**Riferimento procedimento n. 24 SI/2019 (C)**

**Oggetto: Procedura di VIA Progetto di Parcheggio di Interscambio di Piazza Bengasi.**

**Nota convocazione C.d.S. del 22.05.2019 prot. 2017 - Parere Urbanistico.**

Estratto (fuori scala) della Tav. P4.10 di P.P.R. "Componenti Paesaggistiche" - scala 1:100.000

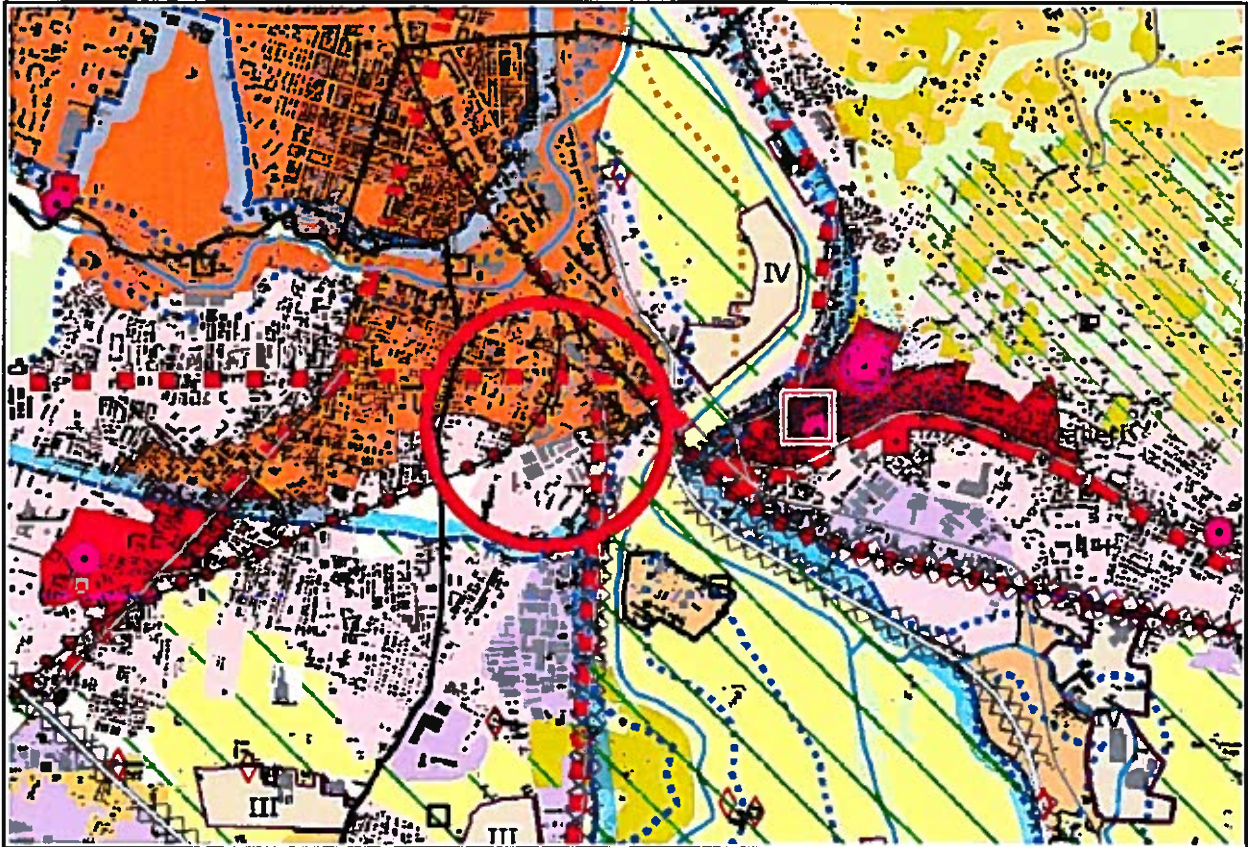
Tale Piano riconosce inoltre l'asse di Via Nizza in Torino con prosecuzione in Via Sestriere in Moncalieri quale VIABILITÀ STORICA (tratto di viabilità di età moderna/contemporaneo).

*Le Norme di Attuazione del P.P.R. all'art. 22 comma 5 prevede che "i piani e programmi di settore, relativi a viabilità e trasporti, per le opere di pregio specifico assicurano la manutenzione e, ove del caso, il restauro; per le opere costituenti bene d'insieme garantiscono, anche negli interventi di adeguamento dei tracciati stradali e ferroviari alle esigenze del traffico o della sicurezza, il rispetto della leggibilità della morfologia e delle tecniche costruttive storiche e del loro rapporto con il contesto, con particolare riguardo per la fruibilità panoramica".*

A tal fine si richiede di utilizzare materiali ed elementi architettonici tali da garantire la leggibilità del tracciato storico della viabilità nonché di valutare la possibilità di realizzare una viabilità ciclabile con relativo raccordo con la rete esistente e/o prevista e con aree di parcheggio delle biciclette.
